改 善 箇 所 説 明 図

基 準 不 適 合 発 生 箇 所

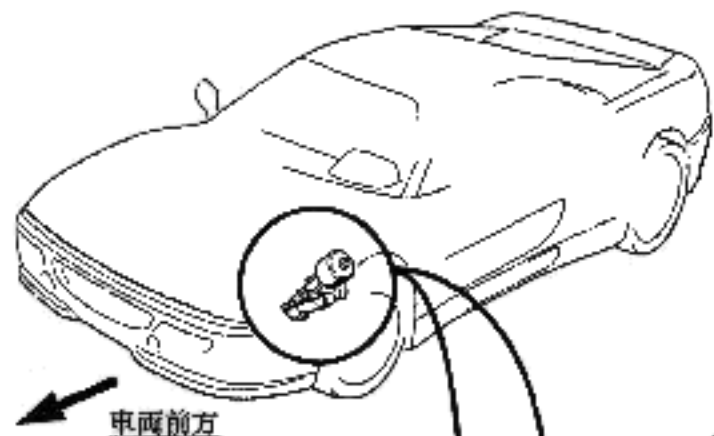
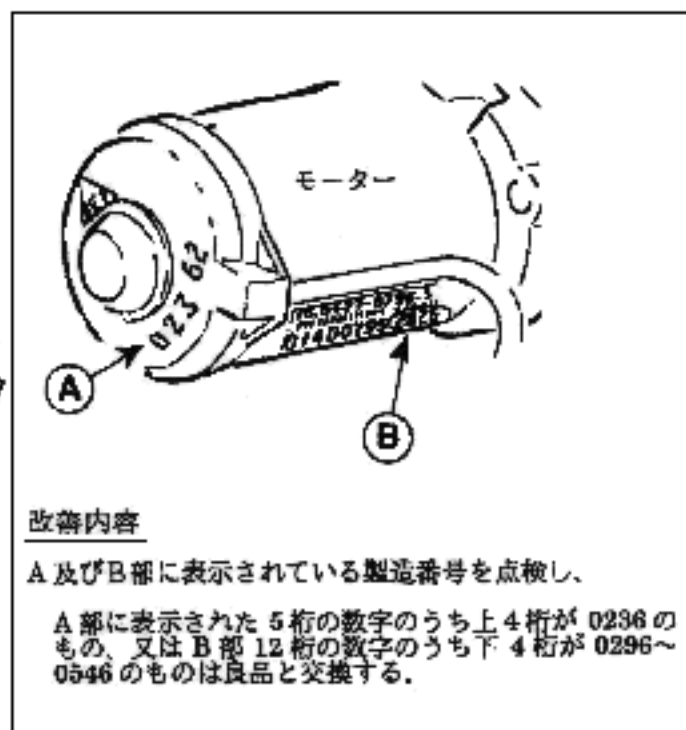
制動装置の油圧を発生させるモーター内部の電気配線に接続不良のものがあるため、そのままの状態で使用を続けると最悪の場合、当該モーターが作動しなくなり、ブレーキが効かなくなるおそれがある。
